Código de dependencia 200
SUBDIRECCION DE GESTION Y MANEJO DE AREAS PROTEGIDAS
Bogotá, D.C.,

Asunto: Pronunciamiento sobre proyectos 2019000020103, 2019000020104 y 2019000020105, sobre la necesidad o no de licencia ambiental.

- RESTAURACIÓN HIDRÁULICA Y AMBIENTAL DE TRIBUTARIOS DEL SECTOR OCCIDENTAL DE LA CGSM EN EL DEPARTAMENTO DEL MAGDALENA – Bpin 2019000020103
- RESTAURACIÓN DEL CAÑO HONDO COMO APORTE A LA RECUPERACIÓN DEL ECOSISTEMA DE LA CGSM EN EL DEPARTAMENTO DEL MAGDALENA – Bpin 2019000020104
- RESTAURACIÓN AMBIENTAL DEL CAÑO MARTINICA COMO APORTE A LA RECUPERACIÓN DEL ECOSISTEMA DE LA CGSM EN EL DEPARTAMENTO DEL MAGDALENA – Bpin 2019000020105

Figura 1. Ubicación del área de intervención del proyecto en caños Renegado- Condazo y ciénaga Buenavista. (caño Condazo entra al SFF CGSM, resaltado en la línea roja)

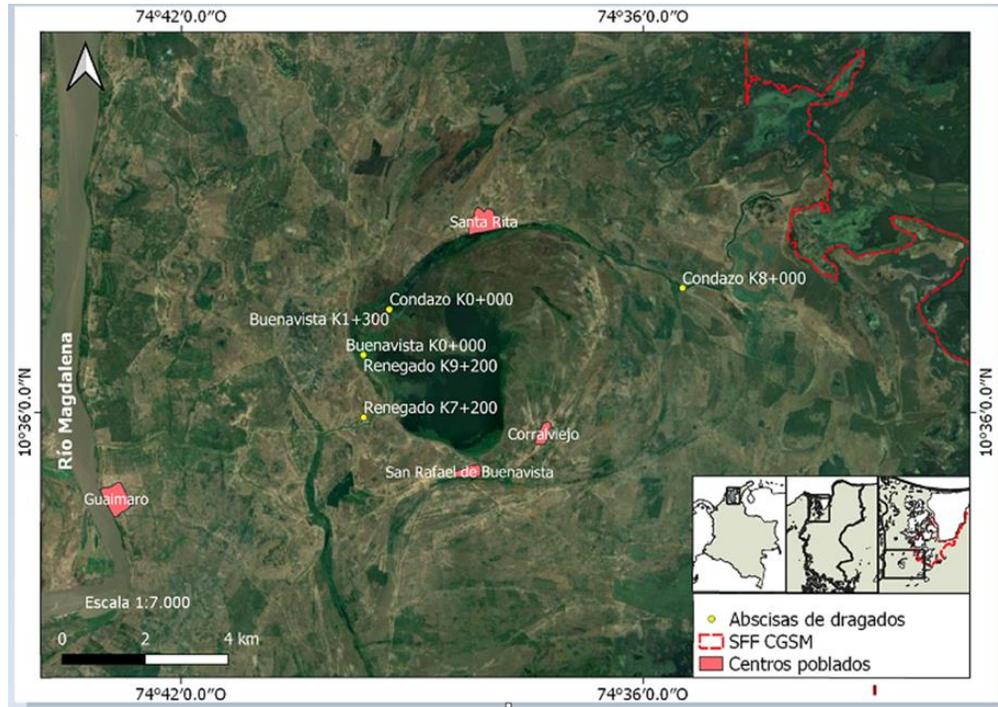
En general el proyecto es un documento técnico sobre una serie de obras de ingeniería para la canalización en los cauces naturales y modificaciones que proyectan, sobre los caños Renegado-Condazo, así como el dragado del cuerpo de agua de la Ciénaga de Buenavista, en un total de 11.3 km. Además, la realización de obras de protección en los caños El Burro y El Salado (ver mapa).

El documento no hace un análisis del estado actual de las obras anteriores sobre las cuales se va a intervenir nuevamente como es el caño El Salado que debería contemplar análisis de los impactos de la obra realizada sobre las comunidades, si realmente está permitiendo el flujo de agua como fue diseñada la obra, el seguimiento al caño visto como ecosistema que interactúa con el medio que lo rodea e ingresa a un área protegida (Santuario de Flora y Fauna Ciénaga Grande de Santa Marta), seguimiento al proceso de recuperación de la vegetación riparia, funcionalidad de un corredor biológico, estado de recuperación de dinámicas poblacionales ícticas, de herpetos, aves, etc; un análisis del efecto de la construcción de los diques carretables en la zona de ronda hídrica que dejaron en las obras ejecutadas. Así como tampoco el posible impacto ambiental negativo que trae la construcción de la obra de ingeniería por la alteración de un cauce natural como es el Caño Salado.

Figura 1. Posible localización para los sitios de intervención

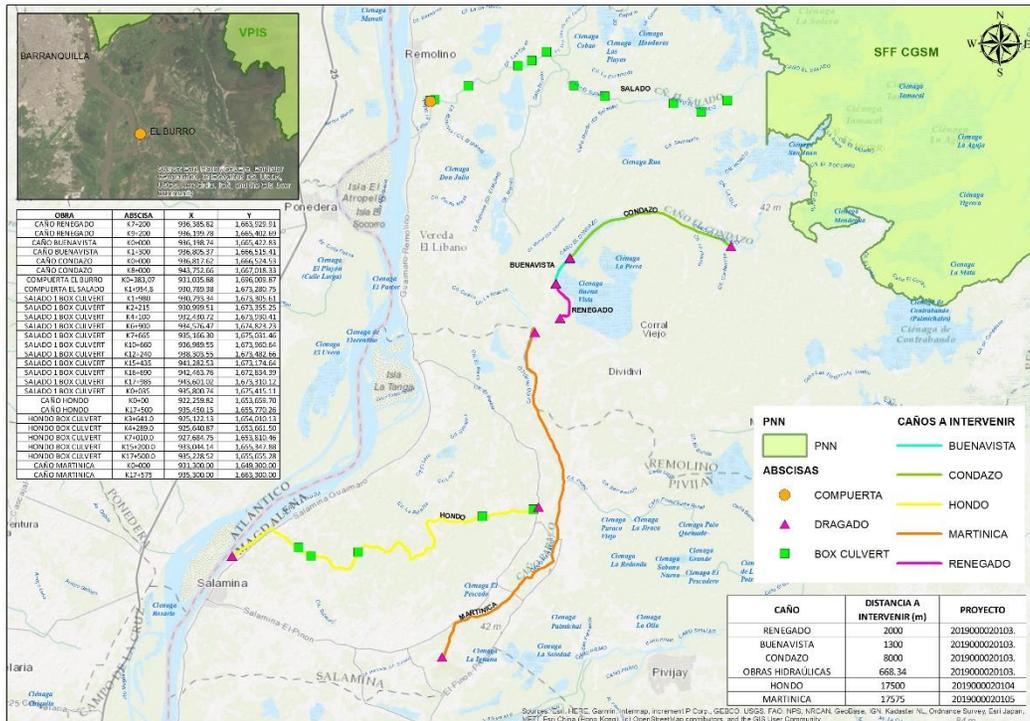
“Se pudo determinar con base en las coordenadas de los elementos mencionados en los proyectos, que dichas obras no se traslapan con las Áreas Protegidas de la Dirección Territorial Caribe de Parques Nacionales Naturales de Colombia (Figura 1). Así mismo, me permito informar que la que las obras más cercanas al SFFCGSM corresponden, las obras del Caño Salado a 1,6 kilómetros y el caño Condazo que se encuentra a 2,8 kilómetros, adicionalmente me permito aclarar que la obra del Caño El Burro se encuentra ubicada a 8,8 kilómetros del Vía Parque Isla de Salamanca.

Cabe resaltar que estos caños se encuentran ubicados en la Subzona Hidrográfica de la Ciénaga Grande de Santa Marta y hacen parte de los Humedales de Importancia Internacional (sitios Ramsar) y Reserva de la Biosfera declarada por la UNESCO.

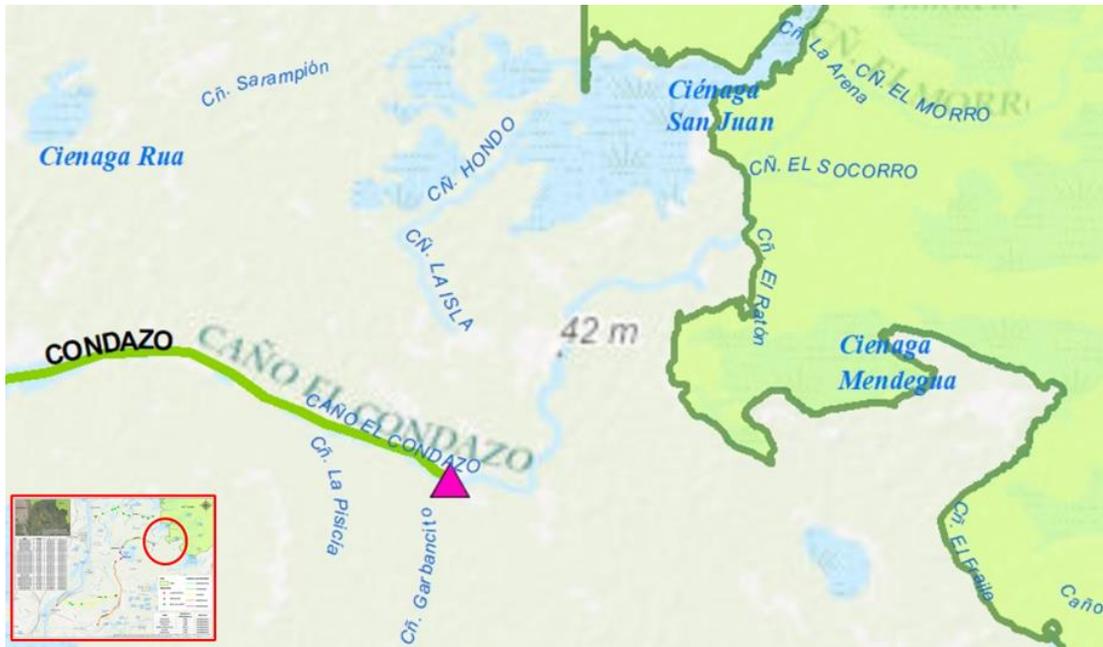
canalizando el agua y no es una restauración. Es un canal que llega hasta las inmediaciones del Santuario e influenciará directamente al Santuario (ver figura a continuación), con el riesgo de constituirse en un canal de desagüe del Santuario al río, durante las aguas bajas del río (un interés manifiesto de mantener la navegabilidad del río a partir de ciénagas secundarias, expuesto en documento de Cormagdalena).
